### IMPIANTO SOLARE AGRIVOLTAICO DA (70,56096 + 13,60032) MWp = 84,16128 MWp MANIAGO SOLAR 1

Istanza di valutazione di impatto ambientale per la costruzione e l'esercizio di impianti di produzione di energia elettrica alimentati da fonti rinnovabili ai sensi dell'art. 23 D.lgs. n.152/2006

**Riscontro alle integrazioni**

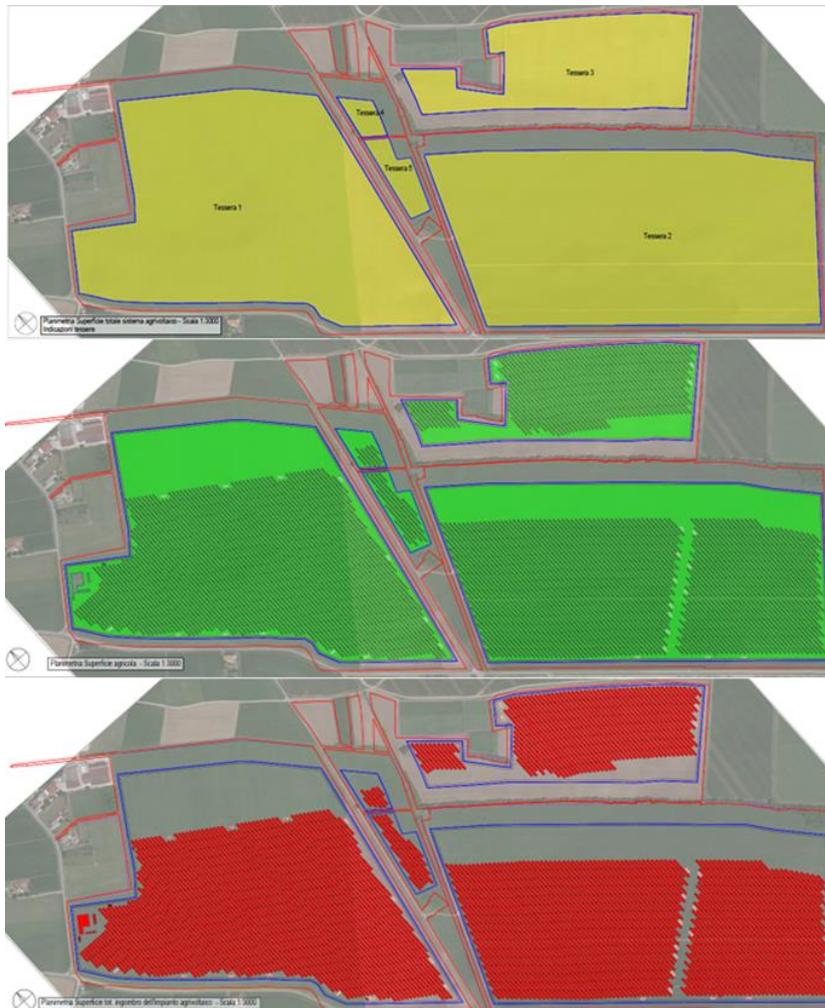
- ii) *Si chiede di prevedere nel SIA un paragrafo nel quale l'impianto agrivoltaico sia identificato come rispondente ai requisiti ed alle caratteristiche richiamati al paragrafo 2.2 delle "Linee Guida in materia di Impianti Agrivoltaici" del giugno 2022 elaborate dal gruppo di lavoro coordinato dal MITE e composto da CREA, GSE, ENEA, RSE. In particolare il succitato documento pone le condizioni da rispettare affinché un impianto fotovoltaico possa essere qualificato come "agrivoltaico" (rispetto delle condizioni A, B e D2), "impianto agrivoltaico avanzato" (rispetto delle condizioni A, B, C e D).*

**Il rispetto dei requisiti A.1, A.2, e B.2 sono stati soddisfatti riprogettando i layout dell'impianto fotovoltaico come di seguito evidenziato.** Si riporta in seguito l'impianto adattato ai requisiti agrivoltaici con i relativi stralci delle tavole. (TAVag - 01 - Maniago planimetria agrivoltaica), con l'impianto suddiviso in 5 tessere.

**Figura 7 - planimetria con indicazione della fascia di rispetto dei 150 m e punti di presa fotografici fotoinserimenti riportati a seguito**

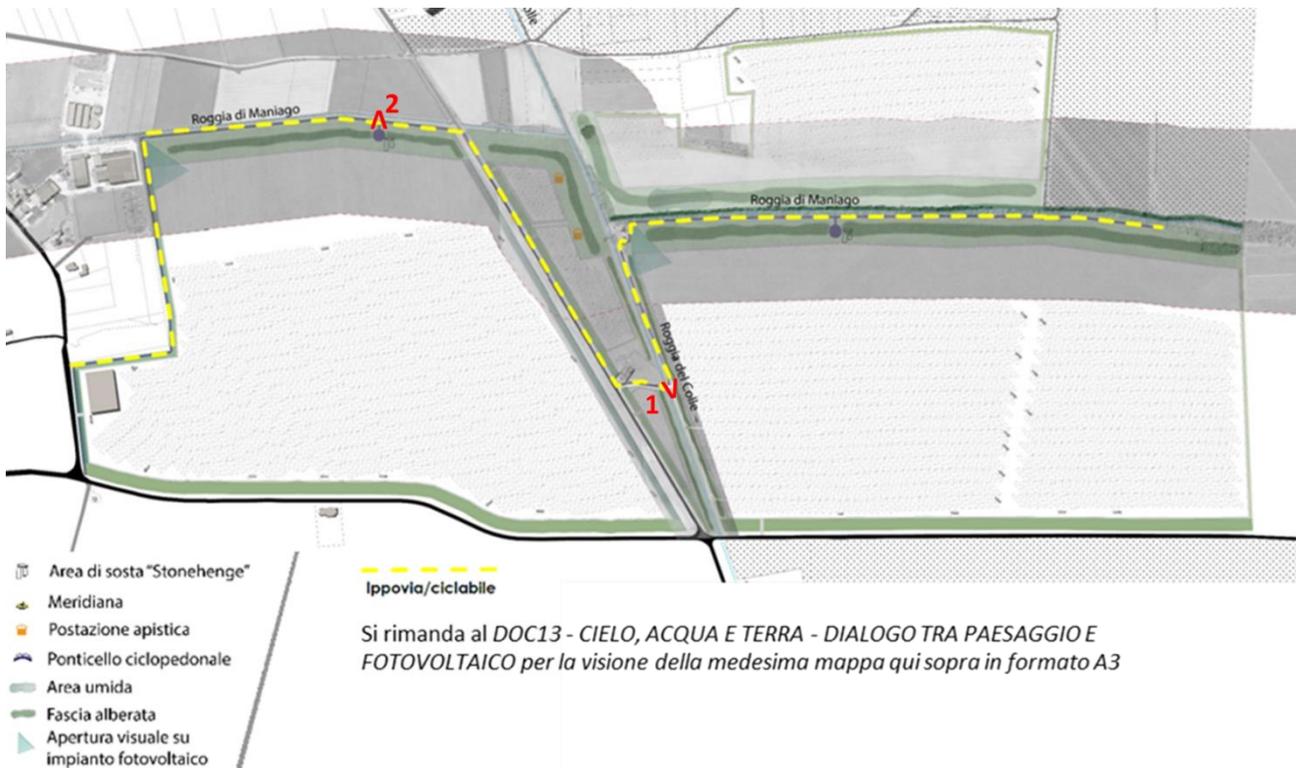
Si richiedono approfondimenti progettuali relativi alle opere accessorie, quali aree di sosta, ponte di collegamento, area di accesso; in quanto la documentazione allegata non permette un'attenta valutazione dell'impatto di elementi estranei, per forma e materiali, al contesto paesaggistico di riferimento.

L'intervento interessa parzialmente la zona tutelata ai sensi del D.Lgs 42/2004 dell'art.142, con le opere di mitigazione ed integrazione paesaggistica e con l'installazione dei soli pannelli nella zona centrale e nord del campo, ove si rispetta una fascia di 50 m per ciò che riguarda gli elementi dell'impianto (pannelli e trackers), mentre le cabine di trasformazione, rispettano ovunque la distanza di 150m dalla Roggia di Maniago, oggetto di vincolo paesaggistico.

Il reticolo idrografico non subirà in alcun modo alterazioni. Le opere di mitigazione, adiacenti alla roggia, prevedono un sesto d'impianto dall'aspetto naturale con altezze e profondità variabili, evitando l'effetto a quinta unifilare; questa disposizione, insieme ad una scelta accurata delle specie arboree ed arbustive, permette una maggiore permeabilità visiva rendendo fruibile la vista sul paesaggio circostante: da via Tesana sarà possibile godere della vista sull'arco alpino a Nord, mentre dal nuovo percorso parallelo alla Roggia di Maniago e dalla via Traviana si continuerà a percepire la distesa di coltivazioni che si sviluppa a Sud nell'alta pianura pordenonese.

**CANCELLO DI INGRESSO**

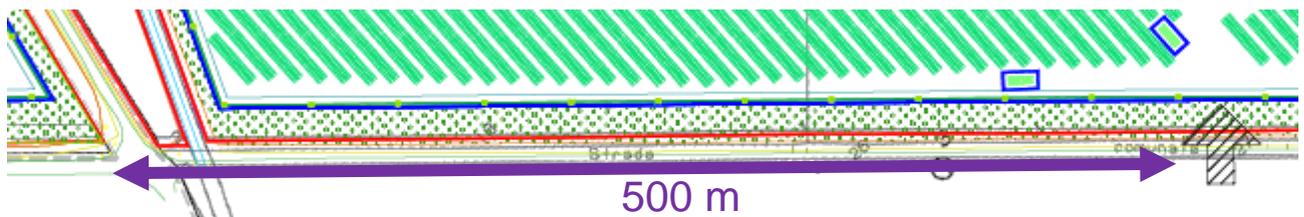
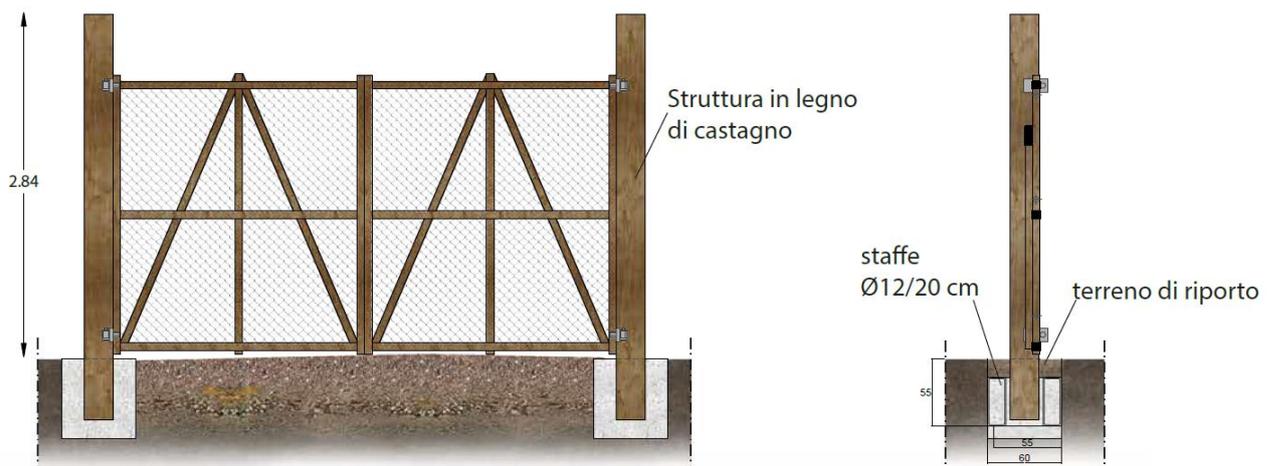
l'accesso carraio previsto al Km 03+480 della SR PN 59 lato destro prosicente alla particella Fg.52 map. 21, disattendere le distanze minime dall'intersezione con via del Canale, Strada Traviana, con la stessa SR PN 59 inferiore ai 300 m, ai sensi dell'art 45 del D.P.R. n. 495/92 "Regolamento di Esecuzione e di Attuazione del Nuovo Codice della Strada", eventualmente valutata una posizione alternativa ove realizzare l'accesso all'area sud sempre da realizzare a sbocco lungo la SR PN 59, per una attenta valutazione dello stesso accesso, si chiede:

- tavole tecniche progettuali riportanti: dimensioni pendenze ad impedimento del deflusso delle acque meteoriche sulla sede stradale e di possibili acque provenienti anche dalla proprietà, oppure, eventuali impianti di intercettazione, captazione e smaltimenti delle stesse acque;
- relazione tecnica;
- descrizione degli elementi di chiusura quali cancellate quali tipo di apertura e dimensioni;
- dati tecnici della pavimentazione che dovrà avere caratteristiche dissuasive di apporto di materiale instabile sulla carreggiata della SR PN 59;

L'accesso previsto della SR PN 59 attualmente è stato posizionato a 500 m dalla strada Traviana.

La struttura del cancello è costituita da elementi in legno con rete antintrusione, al fine di richiamare il contesto agricolo locale ed integrarsi con il paesaggio.

L'avanzamento di tavole tecniche e relazione tecnica specifica di detto ingresso su strada provinciale verrà effettuato in sede di Autorizzazione Unica con la produzione di una pratica specifica.

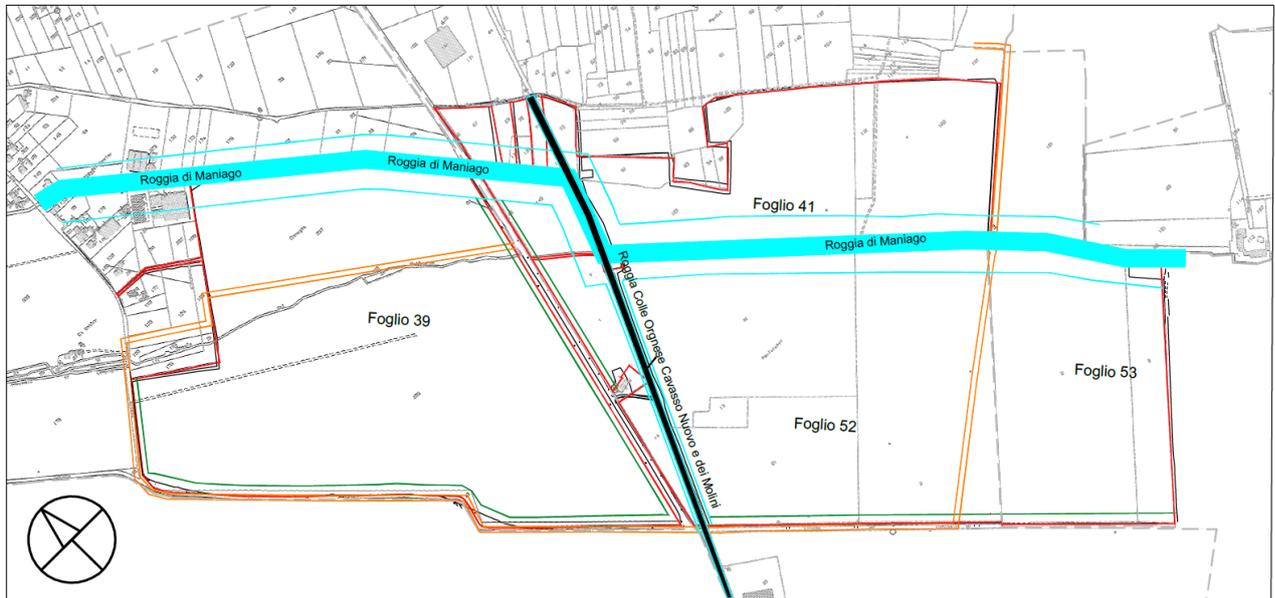
Rappresentazione delle tavole progettuali quotate dell'intera area in cui verranno installati gli impianti solari, in particolare le distanze dal confine demaniale evidenziato;

Si riporta l'inserimento del progetto nei vincoli presente all'interno della tavola aggiornata *TAV02 – INDIVIDUAZIONE DEI VINCOLI*.
